0001 Informativa per il servizio tecnico

Oggetto:	14-32132-01 = 10 x OE Nr. 56 07 937 14-32132-02 = 12 x OE Nr. 56 07 937
Marca:	Opel
Tipo:	Agila, Astra, Combo, Corsa, Meriva, Tigra
Motorcode:	X10XE, Z10XE, X12XE, Z12XE, Z14XE

Nuove viti per testata cilindri senza rondella

Fig. 1_Vite vecchia/sostituita con rondella (OE-Nr. 607 926)

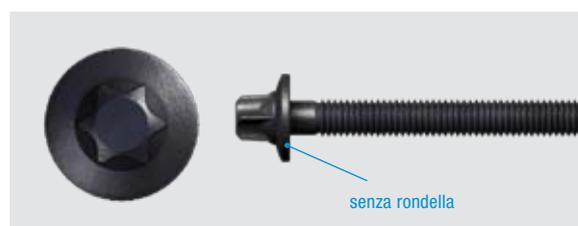
Opel ha sostituito la vite con rondella fissa per la testata cilindri Codice Originale 607 926 con la vite senza rondella Codice Originale 56 07 937. Essendo ora leggermente più corta, la nuova vite deve essere montata senza rondella. Se nel corso di un intervento di riparazione la "vecchia" vite con rondella viene rimossa, è necessario utilizzare la nuova vite senza rondella.
